ВКЛАДЫШИ К БЛОКУ ДЛЯ СМЕННЫХ ПРЕСС-ФОРМ ПРЯМОГО ПРЕССОВАНИЯ

ГОСТ 20927—75

Изменение № 1 ГОСТ 20927—75 Вкладыши к блоку для сменных пресс-форм прямого прессования. Конструкция и размеры

Изменение № 2 ГОСТ 20927—75 Вкладыши к блоку для сменных пресс-форм прямого прессования. Конструкция и размеры

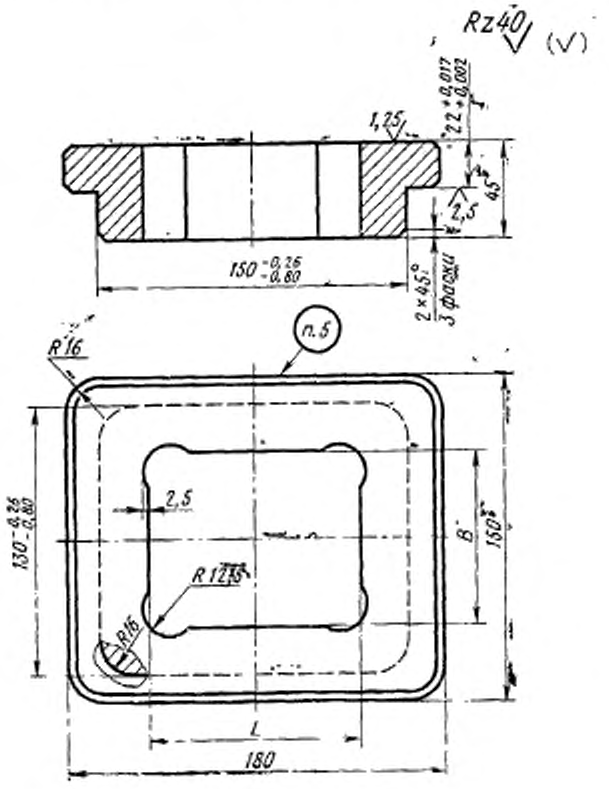
Пункт 1. Чертеж. Заменить предельные отклонения: $\frac{-0,26}{-0,80}$ на $b12$, $\frac{-0,26}{-0,80}$ на $b12$, $\frac{+0,017}{+0,002}$ на $K6$.

Пункт 1. Чертеж. Заменить обозначение: $\frac{Rz40}{}$ на $\frac{6,3}{}$; таблица. Наименование графы «Масса, кг» дополнить словами: «не более».
